Revision der Ortsplanung Baurechtliche Teilgrundordnung «weiteres Stadtgebiet»

Mitwirkungsbericht

Vorprüfung

Bern, 21. August 2019 / PlanAus

Übersichtsplan der Änderungen
nach der öffentlichen Mitwirkung (1:5'000)

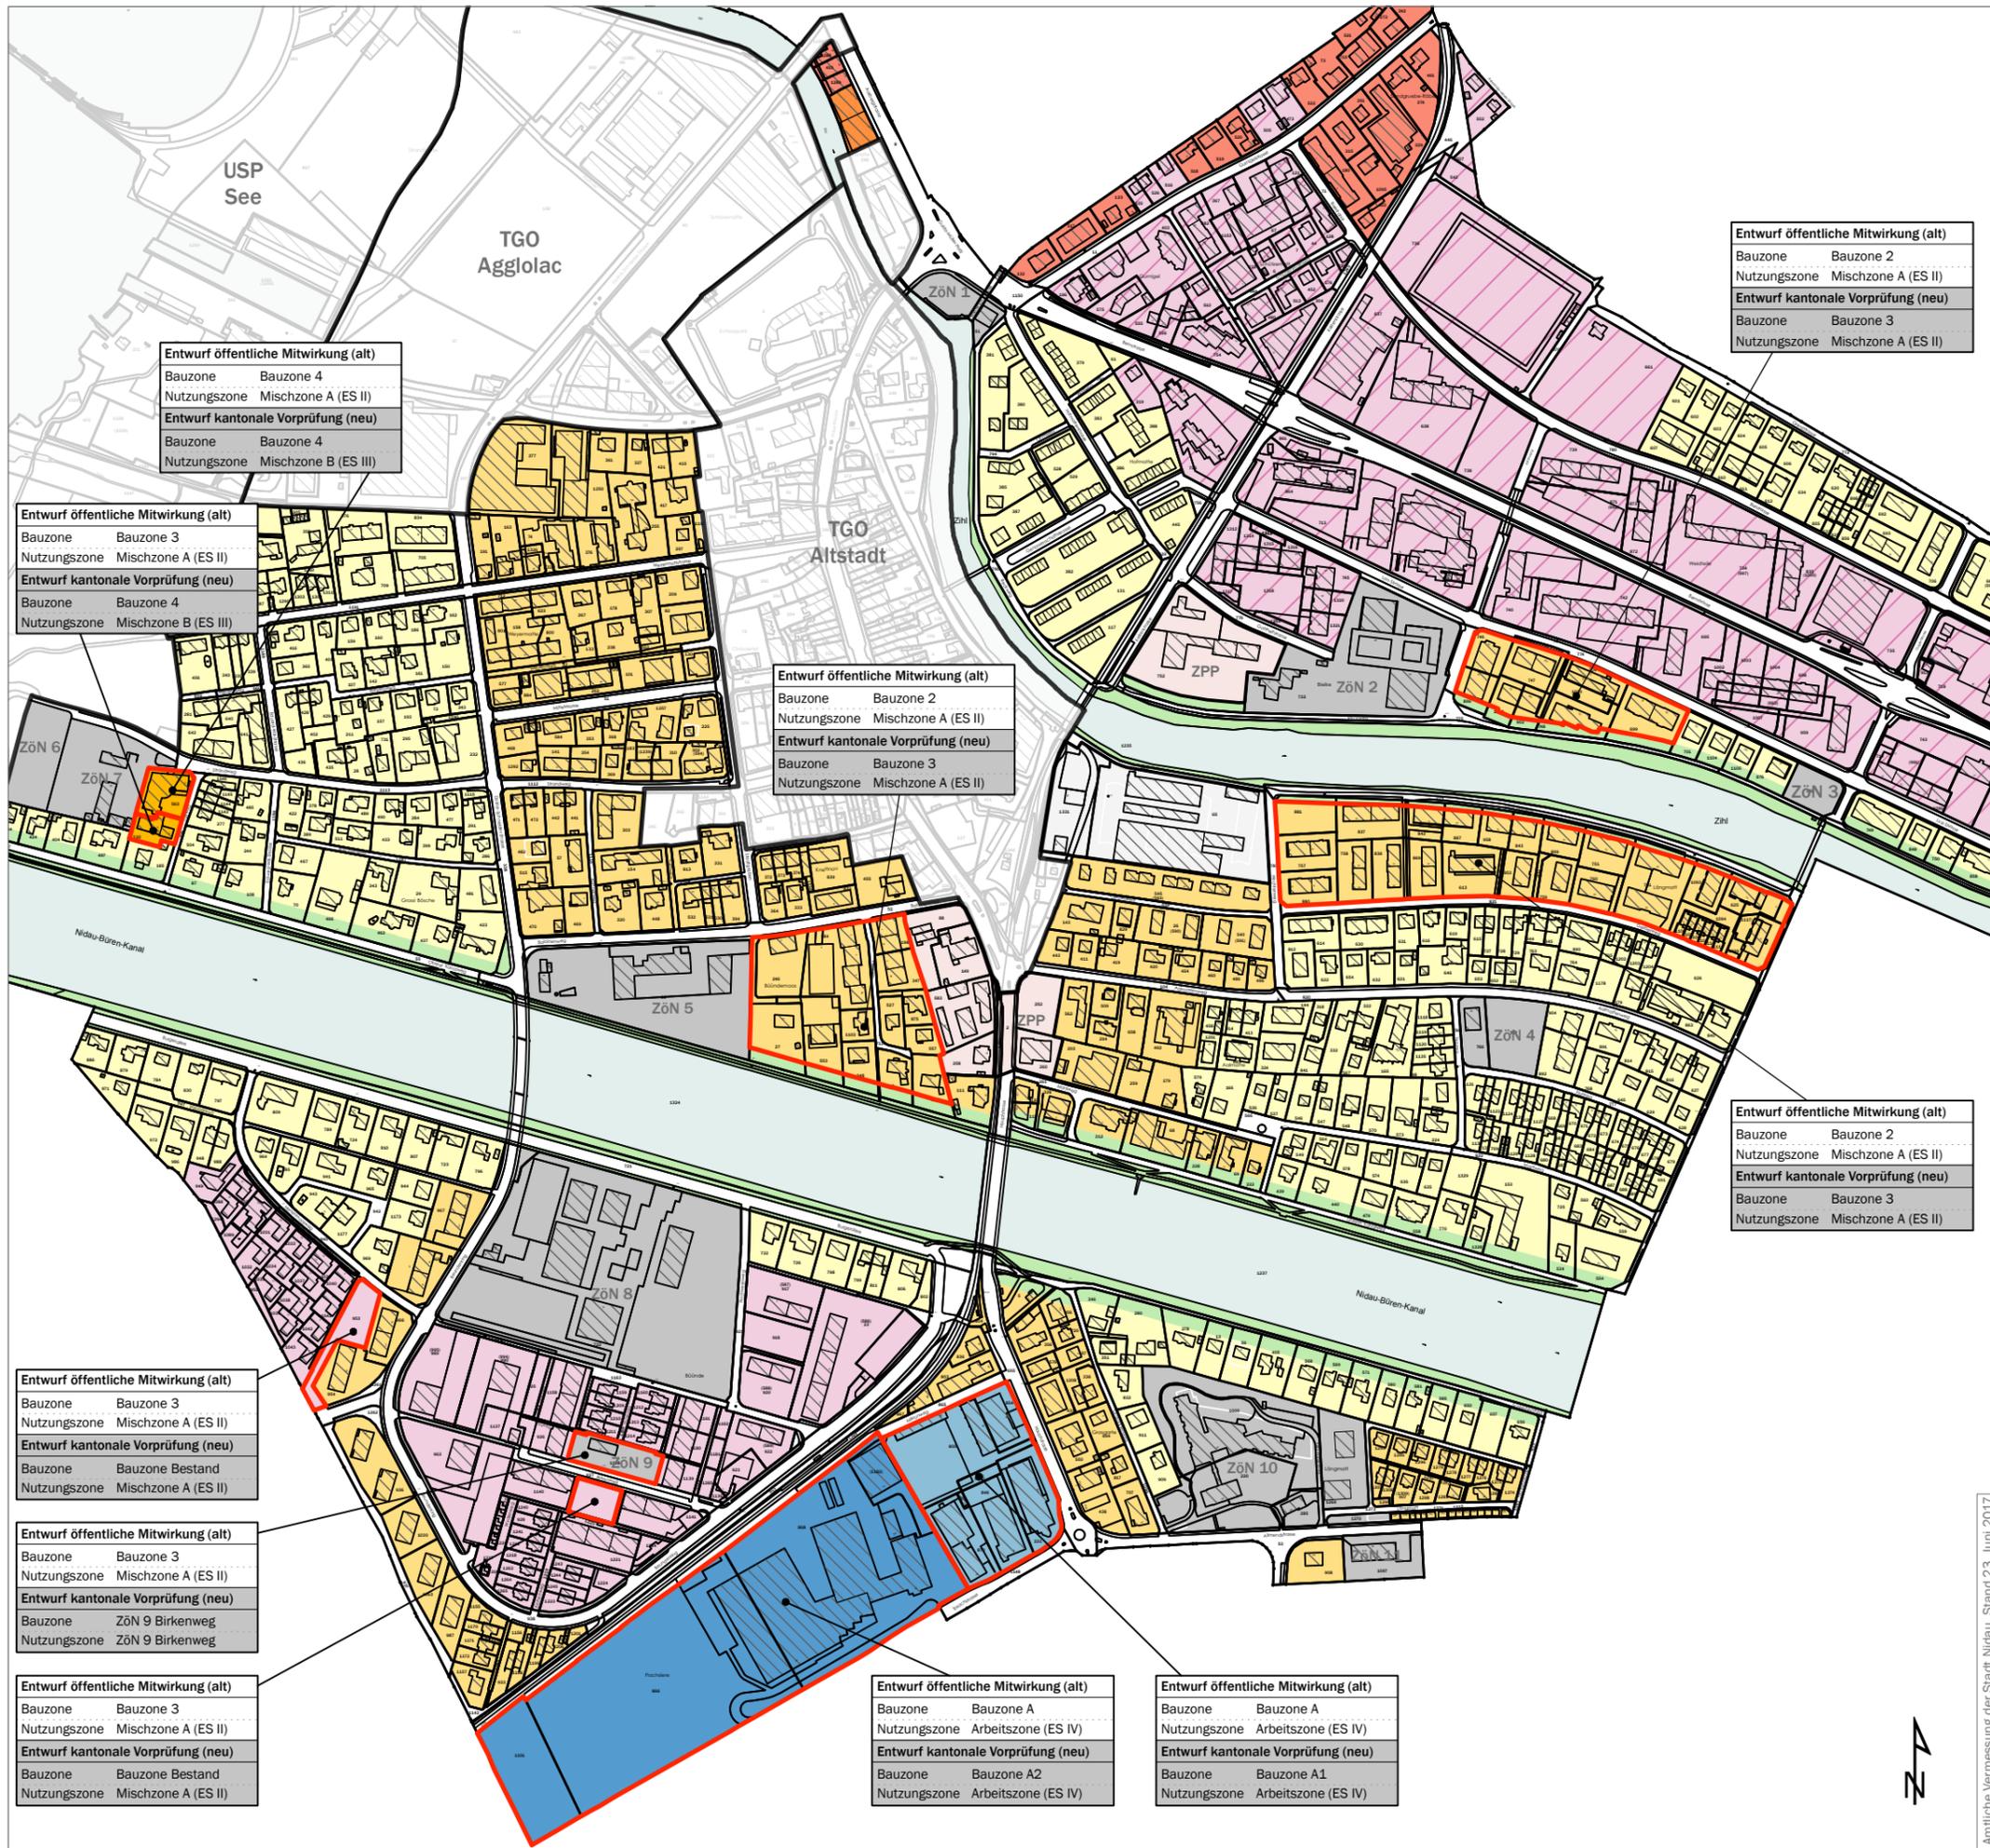
Entwurf öffentliche Mitwirkung (alt)
 Bauzone Bauzone 4
 Nutzungszone Mischzone A (ES II)
 Entwurf kantonale Vorprüfung (neu)
 Bauzone Bauzone 4
 Nutzungszone Mischzone B (ES III)

Entwurf öffentliche Mitwirkung (alt)
 Bauzone Bauzone 2
 Nutzungszone Mischzone A (ES II)
 Entwurf kantonale Vorprüfung (neu)
 Bauzone Bauzone 3
 Nutzungszone Mischzone A (ES II)

Entwurf öffentliche Mitwirkung (alt)
 Bauzone Bauzone 3
 Nutzungszone Mischzone A (ES II)
 Entwurf kantonale Vorprüfung (neu)
 Bauzone Bauzone 4
 Nutzungszone Mischzone B (ES III)

Entwurf öffentliche Mitwirkung (alt)
 Bauzone Bauzone 2
 Nutzungszone Mischzone A (ES II)
 Entwurf kantonale Vorprüfung (neu)
 Bauzone Bauzone 3
 Nutzungszone Mischzone A (ES II)

Entwurf öffentliche Mitwirkung (alt)
 Bauzone Bauzone 2
 Nutzungszone Mischzone A (ES II)
 Entwurf kantonale Vorprüfung (neu)
 Bauzone Bauzone 3
 Nutzungszone Mischzone A (ES II)

Entwurf öffentliche Mitwirkung (alt)
 Bauzone Bauzone 3
 Nutzungszone Mischzone A (ES II)
 Entwurf kantonale Vorprüfung (neu)
 Bauzone Bauzone Bestand
 Nutzungszone Mischzone A (ES II)

Entwurf öffentliche Mitwirkung (alt)
 Bauzone Bauzone 3
 Nutzungszone Mischzone A (ES II)
 Entwurf kantonale Vorprüfung (neu)
 Bauzone ZöN 9 Birkenweg
 Nutzungszone ZöN 9 Birkenweg

Entwurf öffentliche Mitwirkung (alt)
 Bauzone Bauzone 3
 Nutzungszone Mischzone A (ES II)
 Entwurf kantonale Vorprüfung (neu)
 Bauzone Bauzone Bestand
 Nutzungszone Mischzone A (ES II)

Entwurf öffentliche Mitwirkung (alt)
 Bauzone Bauzone A
 Nutzungszone Arbeitszone (ES IV)
 Entwurf kantonale Vorprüfung (neu)
 Bauzone Bauzone A2
 Nutzungszone Arbeitszone (ES IV)

Entwurf öffentliche Mitwirkung (alt)
 Bauzone Bauzone A
 Nutzungszone Arbeitszone (ES IV)
 Entwurf kantonale Vorprüfung (neu)
 Bauzone Bauzone A1
 Nutzungszone Arbeitszone (ES IV)
